## Ausgabe Nr. 02/2020

### Zusätzlicher Anschluss bei MAN Kühlmittelkühlern

Abbildung 2: Ausgleichsbehälter der neuen Generation mit zwei Anschlüssen

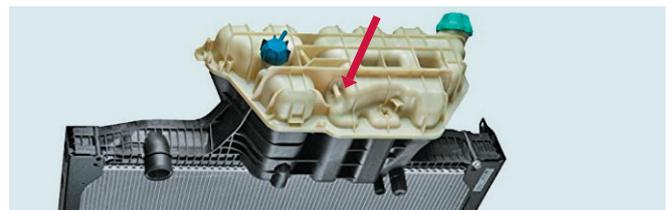
*Einige MAHLE Kühlmittelkühler wurden speziell für Fahrzeuge der Abgasnorm Euro 6 mit einem zusätzlichen Anschluss am Ausgleichsbehälter ausgestattet. Diese Kühlmittelkühler sind dabei jedoch weiterhin mit Fahrzeugen der Abgasnorm Euro 4 und Euro 5 kompatibel.*

Der zweite Anschluss am Ausgleichsbehälter ist bei Euro-6-Fahrzeugen aufgrund eines zusätzlichen Kühlmittelschlauchs erforderlich. Euro-4- und Euro-5-Fahrzeuge besitzen diesen zusätzlichen Schlauch nicht, sodass der Anschluss keine Verwendung hat. In diesem Fall muss er mit einem Blindstopfen versehen werden, um das Austreten von Kühlmittel zu verhindern.

Der Blindstopfen liegt den Kühlmittelkühlern bei und kann bei Verlust direkt mit folgender Teilenummer über den MAN Ersatzteilevertrieb bestellt werden: 36.06140-0045

Abbildung 3: Bei EURO 4 und 5 muss der Anschluss mit einem Blindstopfen verschlossen werden
